### **Richiesta CTVA:**

- *Si chiede di integrare opportunamente le informazioni relative ai monitoraggi proposti con un adeguato Programma di Monitoraggio Ambientale per tutte le componenti (incluso rumore, vibrazioni...) ed un apposito relativo crono programma differenziando le fasi Ante Operam e in corso di esercizio.*

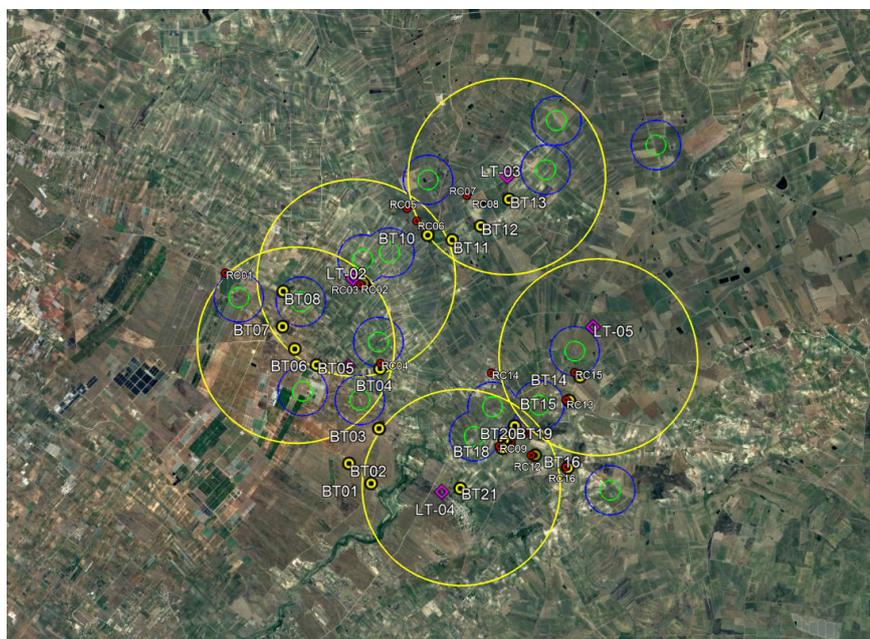
- *La relazione specialistica sull'impatto acustico non argomenta sufficientemente la conoscenza del contesto in cui l'impianto si inserisce, con particolare riguardo alla caratterizzazione acustica delle sorgenti già presenti nell'area oggetto di indagine, alla valutazione del clima acustico attuale e previsionale;*

Come riportato nello Studio Acustico depositato in fase di predisposizione del Progetto (GRE.EEC.R.26.IT.W.13824.00.019.00 - Studio di Impatto Acustico) è stata condotta una specifica analisi volta a valutare le future immissioni di rumore derivanti dal progetto di un nuovo Parco Eolico, sul territorio circostante.

La valutazione dell'impatto acustico generato dall'intervento si è articolata nelle seguenti fasi:

- **Realizzazione di una campagna di misure Ante Operam volta a caratterizzare il clima acustico attuale.** Tali misure sono realizzate attraverso strumenti specificatamente costruiti per realizzare monitoraggi;

- **Analisi dei dati acquisiti** ed elaborazione degli stessi per correlare il Rumore Residuo dell'area alle diverse velocità del vento;
- **Costruzione di un modello acustico** di calcolo 3D descrittivo della situazione attuale, in modo da poter avere una chiara visione dei livelli di Rumore Residuo sul territorio;

- **Inserimento nel modello** di calcolo 3D sopra descritto, **dei nuovi aerogeneratori in progetto alle diverse velocità del vento;**
- **Definizione del metodo per la Valutazione dell'Impatto Acustico** del nuovo campo eolico ai sensi della UNI/TS 11143-7 di Febbraio 2013;

- **Valutazione dell'Impatto Acustico dell'intervento in esame in prossimità dei recettori sensibili più prossimi ai nuovi aerogeneratori** (Valori di Emissione, Immissione, verifica Criterio Differenziale).
